**ADMINISTRACIÓN NACIONAL DE ELECTRICIDAD  
A N D E****LICITACIÓN PÚBLICA INTERNACIONAL ANDE-JICA N° 1007/2014  
LOTE 2 – OBRAS CIVILES Y OBRAS HIDROMECÁNICAS, PROYECTO DE  
CONSTRUCCIÓN DE LA CENTRAL HIDROELÉCTRICA YGUAZÚ****ADENDA N° 5**

**ADENDA N° 5**

**ACLARACIÓN A CONSULTAS****DOCUMENTOS DE LICITACIÓN  
LOTE 2 –OBRAS CIVILES Y OBRAS HIDROMECÁNICAS**

# Attachment-1

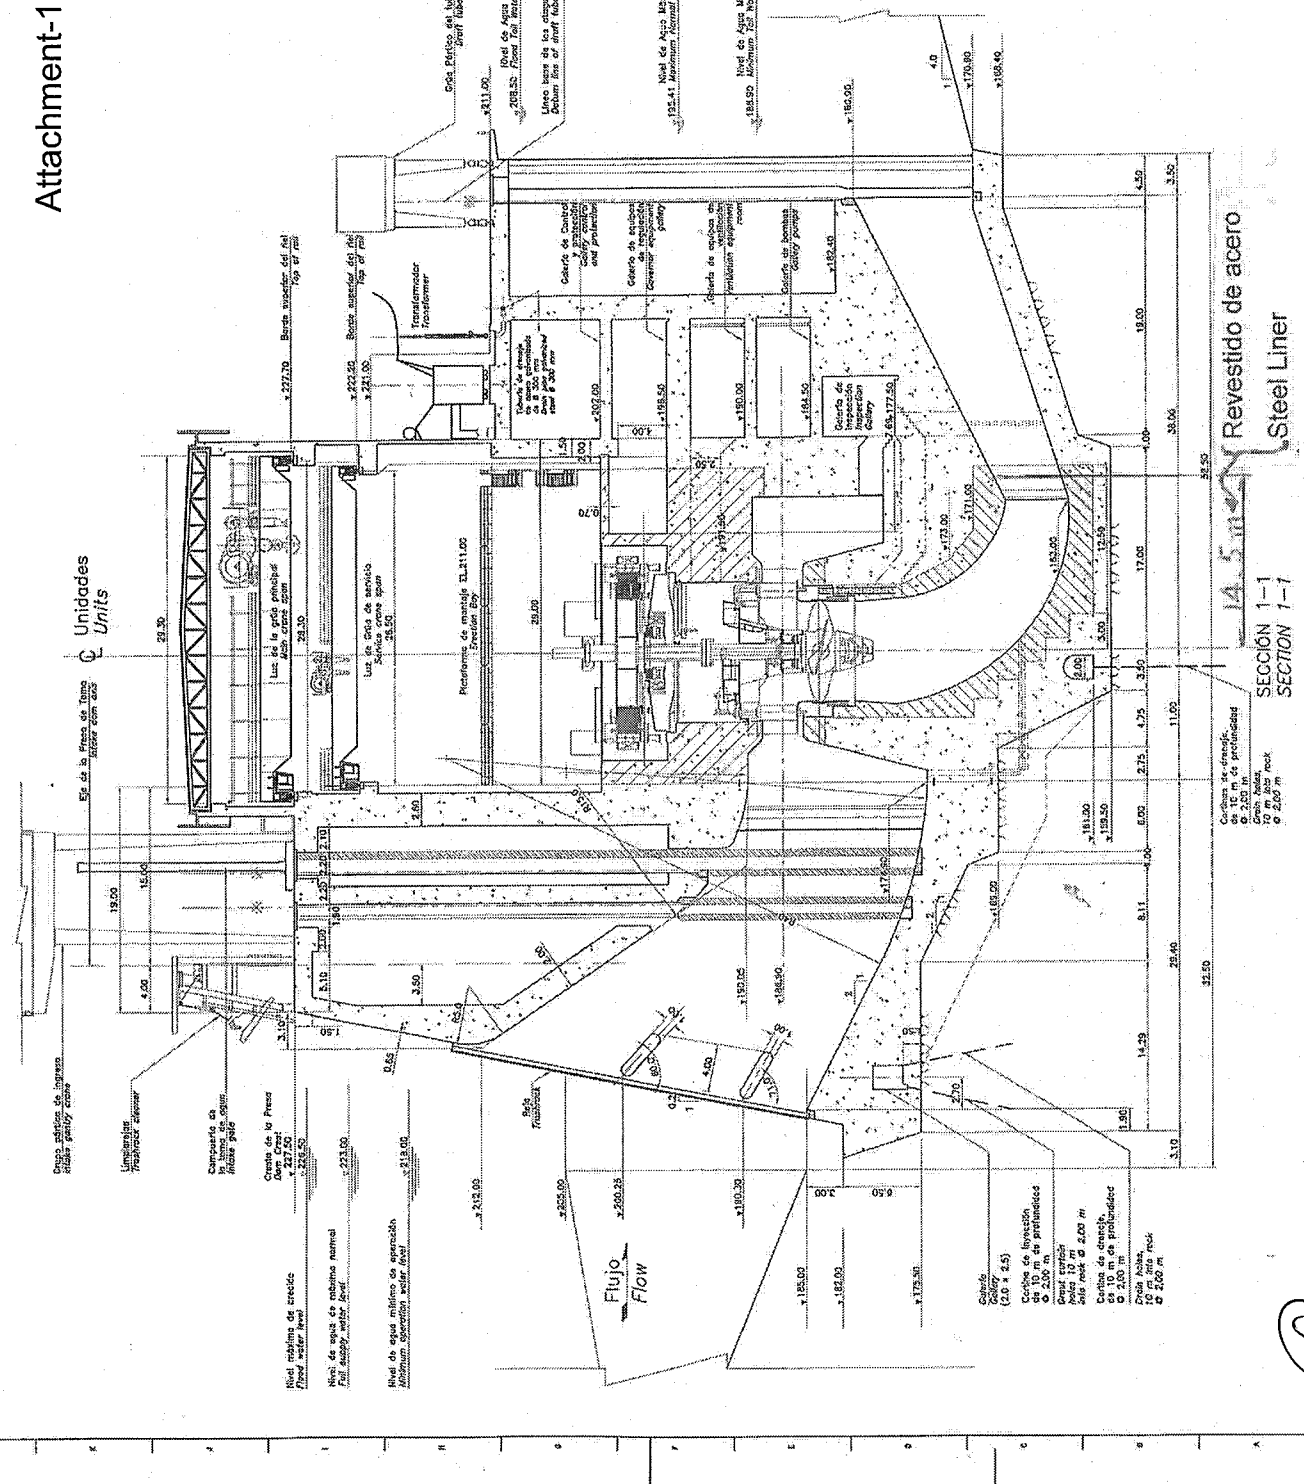
| No. | PARTE/<br>CAPÍTULO/<br>FORMULARIO                                                                                        | PÁGINA | SECCIÓN/<br>CLÁUSULA | PREGUNTA DEL POSTULANTE                                                                                                                                                                                                                                                                                                                                                                                                                                                                                                                                                           | RESPUESTA DE LA ANDE                                                                                                                                                                                                                                                                                                                                                                                                                                                                                                                                               |
|-----|--------------------------------------------------------------------------------------------------------------------------|--------|----------------------|-----------------------------------------------------------------------------------------------------------------------------------------------------------------------------------------------------------------------------------------------------------------------------------------------------------------------------------------------------------------------------------------------------------------------------------------------------------------------------------------------------------------------------------------------------------------------------------|--------------------------------------------------------------------------------------------------------------------------------------------------------------------------------------------------------------------------------------------------------------------------------------------------------------------------------------------------------------------------------------------------------------------------------------------------------------------------------------------------------------------------------------------------------------------|
| 1   | Capítulo<br>014000- Interfaz<br>entre las Obras<br>del Lote 2 y Lote<br>3, Volumen II –<br>Especificaciones<br>técnicas. |        |                      | Con relación al capítulo 014000 - Interfaz entre las Obras del Lote 2 y Lote 3, página 79, de las Especificaciones Técnicas, Vol. II, específicamente para los ítems que el Contratista del Lote 3 se hará cargo por el suministro, instalación y entrega al Contratista del Lote 2, consta el revestimiento metálico del pozo de la turbina, significando que el concreto al ser lanzado será sujetado por el referido revestimiento.<br><br>Favor confirmar y/o aclarar.<br><br><i>Regarding Chapter 014000 - Interface between Lot 2 and Lot 3 Works, page 79 of Volume II</i> | El revestimiento de acero del tubo de succión deberá ser suministrado e instalado por el Contratista del Lote 3. El revestimiento de acero a ser instalado se extenderá horizontalmente 14.5m aguas abajo de la línea de centro de la turbina según se muestra en el Adjunto 1. Después de la instalación, el Contratista del Lote 2 rellenará los alrededores del revestimiento de acero con hormigón de segunda etapa con varillas de refuerzo.<br><br><i>The draft tube steel liner will be supplied and installed by the Lot 3 Contractor. The steel liner</i> |

| No. | PARTE/<br>CAPÍTULO/<br>FORMULARIO                                                                                                                       | PÁGINA | SECCIÓN/<br>CLÁUSULA | PREGUNTA DEL POSTULANTE                                                                                                                                                                                                                                                                                                                                                                                                                                                                                                                                                                                                                                                                                                     | RESPUESTA DE LA ANDE                                                                                                                                                                                                                                                                                                                                                                                                                                                                                                                                                                                                                                                                                                               |
|-----|---------------------------------------------------------------------------------------------------------------------------------------------------------|--------|----------------------|-----------------------------------------------------------------------------------------------------------------------------------------------------------------------------------------------------------------------------------------------------------------------------------------------------------------------------------------------------------------------------------------------------------------------------------------------------------------------------------------------------------------------------------------------------------------------------------------------------------------------------------------------------------------------------------------------------------------------------|------------------------------------------------------------------------------------------------------------------------------------------------------------------------------------------------------------------------------------------------------------------------------------------------------------------------------------------------------------------------------------------------------------------------------------------------------------------------------------------------------------------------------------------------------------------------------------------------------------------------------------------------------------------------------------------------------------------------------------|
|     |                                                                                                                                                         |        |                      | <p><i>Technical Specifications, namely in the items which the Lot 3 Contractor will be responsible for supplying, installing and delivering to Lot 2 Contractor appears the turbine pit metal liner, which means the concrete will be supported on said liner when poured.<br/>Please confirm/clarify.</i></p>                                                                                                                                                                                                                                                                                                                                                                                                              | <p><i>to be installed shall extend horizontally 14.5 m downstream of the turbine center line as shown in Attachment-1.<br/>After the installation, the surroundings of the steel liner shall be filled by the secondary concrete with reinforcing bars by the Lot 2 Contractor.</i></p>                                                                                                                                                                                                                                                                                                                                                                                                                                            |

| No. | PARTE/<br>CAPÍTULO/<br>FORMULARIO                                                                                                                       | PÁGINA | SECCIÓN/<br>CLÁUSULA | PREGUNTA DEL POSTULANTE                                                                                                                                                                                                                                                                                                                                                                                                                                                                                                                                                                                                                                                                                                     | RESPUESTA DE LA ANDE                                                                                                                                                                                                                                                                                                                                                                                                                                                                                                                                                                                                                                                                                                               |
|-----|---------------------------------------------------------------------------------------------------------------------------------------------------------|--------|----------------------|-----------------------------------------------------------------------------------------------------------------------------------------------------------------------------------------------------------------------------------------------------------------------------------------------------------------------------------------------------------------------------------------------------------------------------------------------------------------------------------------------------------------------------------------------------------------------------------------------------------------------------------------------------------------------------------------------------------------------------|------------------------------------------------------------------------------------------------------------------------------------------------------------------------------------------------------------------------------------------------------------------------------------------------------------------------------------------------------------------------------------------------------------------------------------------------------------------------------------------------------------------------------------------------------------------------------------------------------------------------------------------------------------------------------------------------------------------------------------|
| 2   | <p>Capítulo 014000- Interfaz entre las Obras del Lote 2 y Lote 3, Volumen II – Especificación es técnicas. Volumen IV - Plano N° 426.PES.009.EI .RO</p> |        |                      | <p>Con respecto al PLANO N° 426.PES.009.EI.RO, SECCIÓN TRANSVERSAL 1 DE LA CASA DE MAQUINAS, solicitamos informar/aclarar lo siguiente:<br/>¿Cuál es la cota inferior del blindaje del tubo de succión que debajo de la cual el concreto al ser lanzado será sujetado por el encofrado?<br/>Bajo lo indicado en el referido plano, estamos entendiendo que la caja espiral de la turbina será ejecutada en hormigón sujetado por encofrado y no con revestimiento de acero, según indicado el capítulo 014000 - Interfaz entre las Obras del Lote 2 y Lote 3, página 79, de las Especificaciones Técnicas, Vol. II, para los ítems que el Contratista del Lote 3 se hará cargo por el suministro, instalación y entrega</p> | <p>1) La cota de fondo (cota de superficie interior) del revestimiento de acero del tubo de succión es 163,0m. La cota de fondo está sujeta a cambio de acuerdo con el diseño detallado del Contratista del Lote 3.<br/>2) El entendimiento del Oferente es correcto. La caja espiral de la turbina será ejecutada en hormigón soportado por encofrado y no por el revestimiento de acero. Las dimensiones detalladas de la caja espiral serán informadas al Contratista del Lote 2 de acuerdo con el diseño del Contratista del Lote 3. Las tomas de presión Winter Kennedy para la medición de la descarga serán suministradas e instaladas en la caja espiral (en la superficie de la misma) por el Contratista del Lote 3.</p> |

| No. | PARTE/<br>CAPÍTULO/<br>FORMULARIO | PÁGINA | SECCIÓN/<br>CLÁUSULA | PREGUNTA DEL POSTULANTE                                                                                                                                                                                                                                                                                                                                                                                                                                                                                                                                                                                                                                                                                                                                                                                                                                        | RESPUESTA DE LA ANDE                                                                                                                                                                                                                                                                                                                                                                                                                                                                                                                                                                                                                                                                                       |
|-----|-----------------------------------|--------|----------------------|----------------------------------------------------------------------------------------------------------------------------------------------------------------------------------------------------------------------------------------------------------------------------------------------------------------------------------------------------------------------------------------------------------------------------------------------------------------------------------------------------------------------------------------------------------------------------------------------------------------------------------------------------------------------------------------------------------------------------------------------------------------------------------------------------------------------------------------------------------------|------------------------------------------------------------------------------------------------------------------------------------------------------------------------------------------------------------------------------------------------------------------------------------------------------------------------------------------------------------------------------------------------------------------------------------------------------------------------------------------------------------------------------------------------------------------------------------------------------------------------------------------------------------------------------------------------------------|
|     |                                   |        |                      | <p>al Contratista del Lote 2, (vea el ítem caja espiral de la turbina y tomas de presión de Winter Kennedy).</p> <p>Favor confirmar y/o aclarar.</p> <p>Regarding DRAWING NO. 426.PES.009.EI.R0, POWER HOUSE CROSS SECTION, we request the following information/clarification.</p> <p>What's the bottom elevation of the draft tube liner under which the concrete, when poured, will be supported by the formwork?</p> <p>As shown in said drawing, we understand the turbine spiral case will be executed in concrete supported by formwork and not with steel liner, as indicated in chapter 014000 - Interface between Lot 2 and Lot 3 Works, Volume II, for items Lot 3 Contractor shall supply, install and deliver to Lot 2 Contractor (refer to item on turbine spiral case and Winter Kennedy pressure tappings).</p> <p>Please confirm/clarify.</p> | <p>1) The bottom elevation (inner surface elevation) of draft tube steel line is 163.0 m. The bottom elevation is subject to change in accordance with the detailed design of the Lot 3 Contractor.</p> <p>2) The Bidder's understanding is correct. The turbine spiral case shall be executed in concrete supported by formwork and not with steel liner. The detailed dimensions of the spiral case will be informed to the Lot 2 Contractor in accordance with the detailed design of the Lot 3 Contractor.</p> <p>The Winter Kennedy pressure tappings for measurement of discharge will be supplied and installed in the spiral case (on the surface of the spiral case) by the Lot 3 Contractor.</p> |
